**INFORME DE CONTROL ESPECÍFICO
N° 029-2024-2-0444-SCE**

**SERVICIO DE CONTROL ESPECÍFICO A HECHOS CON
PRESUNTA IRREGULARIDAD
MUNICIPALIDAD DISTRITAL QUINISTAQUILLAS
QUINISTAQUILLAS/GENERAL SÁNCHEZ CERRO/MOQUEGUA**

**“ADQUISICIÓN E INSTALACIÓN DE TUBERÍA CORRUGADA
DE ALTA DENSIDAD Y ESTRUCTURA METÁLICA,
MEDIANTE ORDEN DE COMPRA N° 081-2022 Y ORDEN DE
SERVICIO N° 274-2022”**

Imagen n.º 2
Plano en planta PG-01 Acueducto metálico

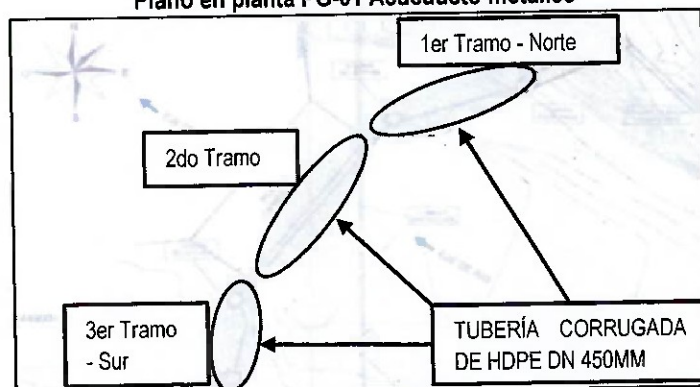
Así mismo, en la Ficha Técnica de la IOARR (Apéndice n.º 6) muestra en el Plano PG-01 Acueducto metálico – Plano en planta, que no solo la sección de traslado aéreo habría involucrado el uso de tubería corrugada HDPE, sino también la toma norte y la toma sur del acueducto, tal como se muestra a continuación:

Se debe de mencionar que, de acuerdo a lo establecido en el plano PG-01 Planimetría General de la Ficha Técnica de la IOARR (**Apéndice n.º 6**), la tubería corrugada HDPE, no se utilizaría únicamente en el tramo aéreo que corresponde a 24 metros lineales, sino que también se debió ejecutar en los tramos norte y sur, sin embargo, el residente de obra ejecutó en su lugar canales de concreto, modificando nuevamente la Ficha Técnica de la IOARR (**Apéndice n.º 6**) sin sustento técnico ni acto resolutivo.

Imagen n.º 4
Tubería de PVC instalada en el acueducto metálico

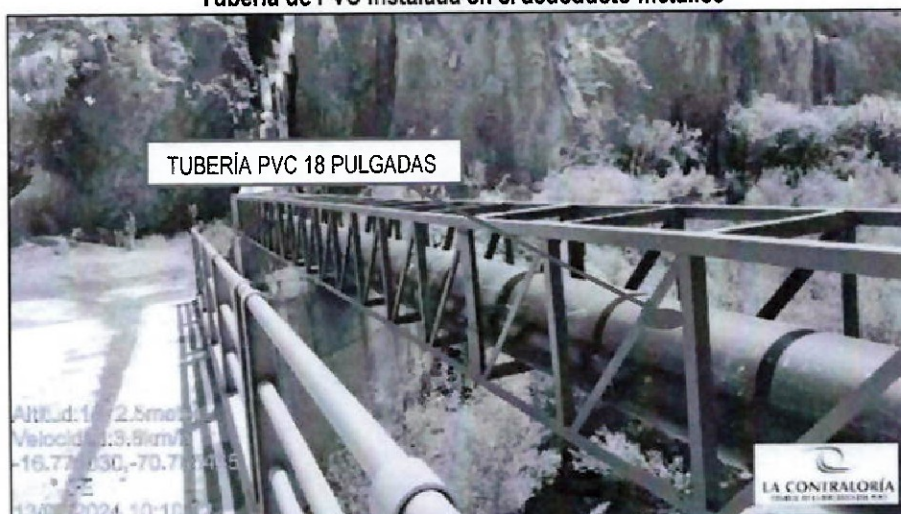
En efecto, lo descrito sobre el cambio de la tubería corrugada HDPE es corroborado en el informe técnico n.º 001-2024-CG/GRMQ/MARC de 10 de mayo de 2024 (**Apéndice n.º 13**), en el que se logró verificar que la tubería instalada en la estructura metálica no es la tubería corrugada HDPE de 18 pulgadas, sino que es una tubería de PVC de 18 pulgadas, como se muestra en la siguiente imagen:

Imagen n.º 5

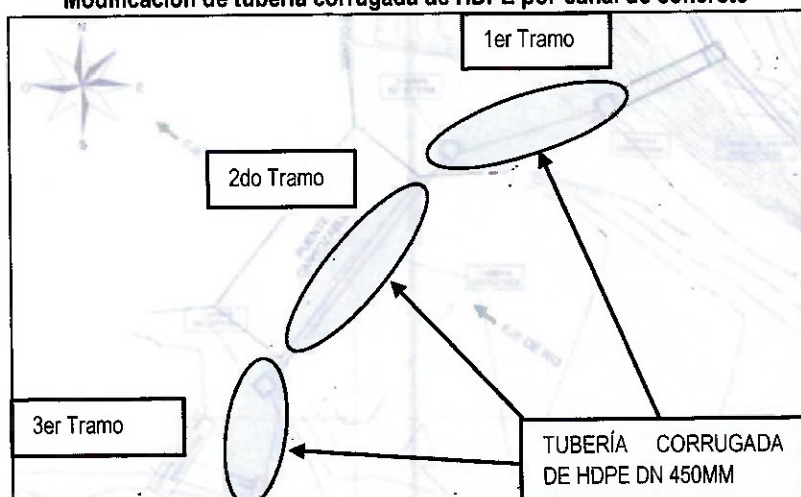
Debido a este hecho, se puede deducir los cambios en el primer y tercer tramo de la ejecución, ya que en lugar de instalar tubería corrugada HDPE, de acuerdo con el plano PG-01 Planimetría General (**Apéndice n.º 6**), se ha ejecutado un canal de concreto en el primer tramo de 0,80 x 0,60 metros de sección y de 11,50 metros de largo aproximadamente, y en el tercer tramo un canal de 0,80 x 0,60 metros de sección por 3,10 metros de largo aproximadamente, como se muestra a continuación:

Imagen n.° 10
Detalle Isométrico del acueducto metálico

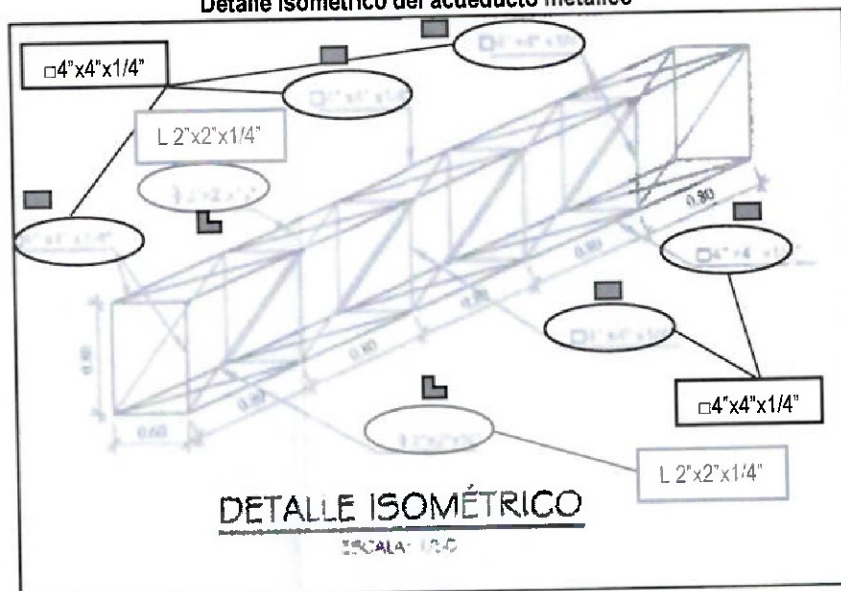
Con respecto a la estructura metálica, el integrante especialista refiere en su informe técnico n.° 001-2024-CG/GRMQ/MARC de 10 de mayo de 2024 (**Apéndice n.° 13**) que, se contaba con el siguiente detalle isométrico de la estructura metálica (acueducto metálico), el cual se presenta a continuación:

Sin embargo, la estructura metálica no cumplió con los requisitos que se consignan en la Ficha Técnica de la IOARR (**Apéndice n.° 6**), si bien el residente de obra a través de su informe de compatibilidad de 20 de octubre de 2022, (**Apéndice n.° 7**) indicó que "(...) En el plano de la estructura metálica faltó más detalles en cuanto a las dimensiones y representación en sí de la tubería HDPE (...)"; a pesar de esto, no efectuó las acciones correspondientes establecidas en la directiva vigente de Ejecución de Obras por Administración Directa⁴ (**Apéndice n.° 2**), respecto a que debía ejecutar la obra de manera eficiente sumado a esto, tampoco registró a través del cuaderno de obra (**Apéndice n.° 9**) o cualquier otro documento como informes u oficios que generen el acto resolutorio correspondiente.

Imagen n.º 13
Detalle de la sección de la rápida hidráulica escalonada

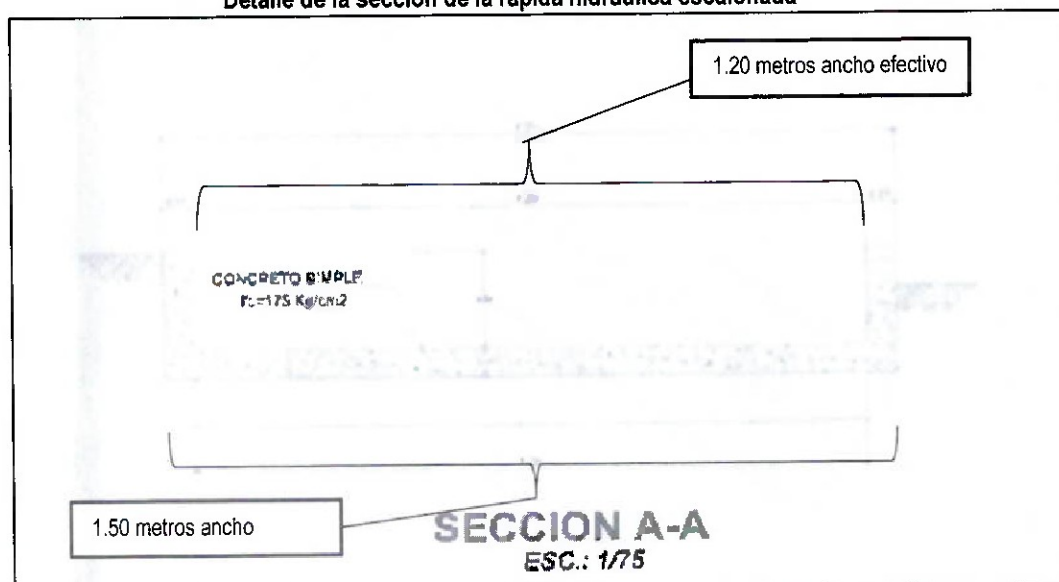
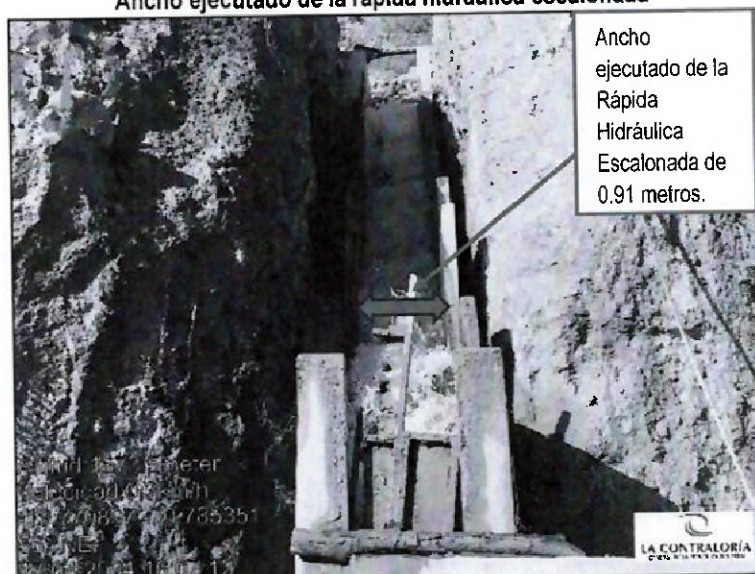
Acorde a lo descrito, las modificaciones inconsultas y sin autorización formal abarcan también a la obra civil de la IOARR, debido a que en el Plano PG-01 "Detalle de rápida de conexión" (**Apéndice n.º 6**), se indica el detalle de la sección del rápido hidráulico con un ancho exterior de 1,50 metros y un ancho interior o efectivo de 1,20 metros, tal como se muestra en la siguiente imagen:

Conforme a lo informado por el integrante especialista de la Comisión de Control Específico, en su informe técnico n.º 001-2024-CG/GRMQ/MARC de 10 de mayo de 2024 (**Apéndice n.º 13**), refiere que durante la visita de inspección física, registrada en acta de inspección física n.º 001-2024-CG/GRMQ-SCE de 17 de abril de 2024 (**Apéndice n.º 15**), pudo verificar que el rápido hidráulico presenta 0,91 metros de ancho efectivo en lugar de los 1,20 metros como lo indica el detalle del plano PG-01 (**Apéndice n.º 6**), como se puede observar en la siguiente imagen:

Al respecto, el integrante especialista refiere también que, la modificación realizada al ancho efectivo de la ejecución de la rápida hidráulica escalonada, fue disminuida de 1,20 metros a 0,91 metros, sin justificación válida, debido a que la "(...) la falta de mano calificada (...)" no es un fundamento técnico y además de ello no siguió el procedimiento que se enmarca en la Directiva de Administración de Obras por Administración Directa e Indirecta⁷ (Apéndice n.º 21) para realizar modificaciones a los expedientes; por otro lado, se menciona la "(...) topografía de terreno (...)", sin embargo, no se habría presentado un sustento técnico mediante el cual se pudiera evidenciar lo indicado por el residente de obra.

Imagen n.º 15
Cantidad de Cámaras Receptoras.

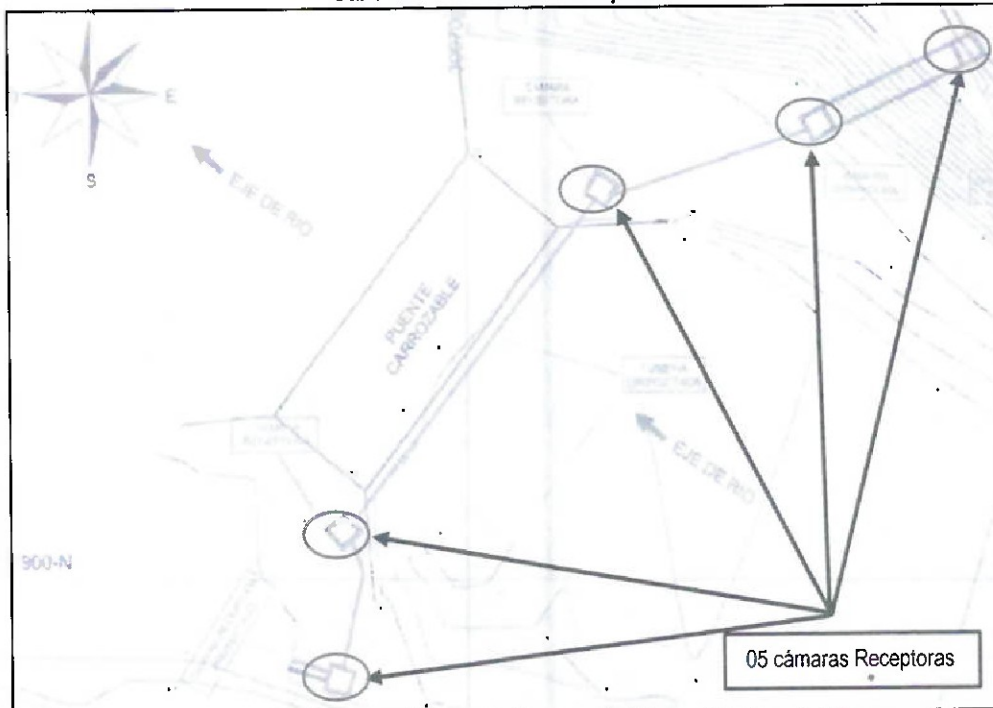
Finalmente, el integrante especialista, verificó que cuatro (4) de las cinco (5) cámaras receptoras estipuladas en los detalles de los planos de la IOARR no fueron ejecutadas, estas cámaras se debieron encontrar dispuestas de la siguiente manera:
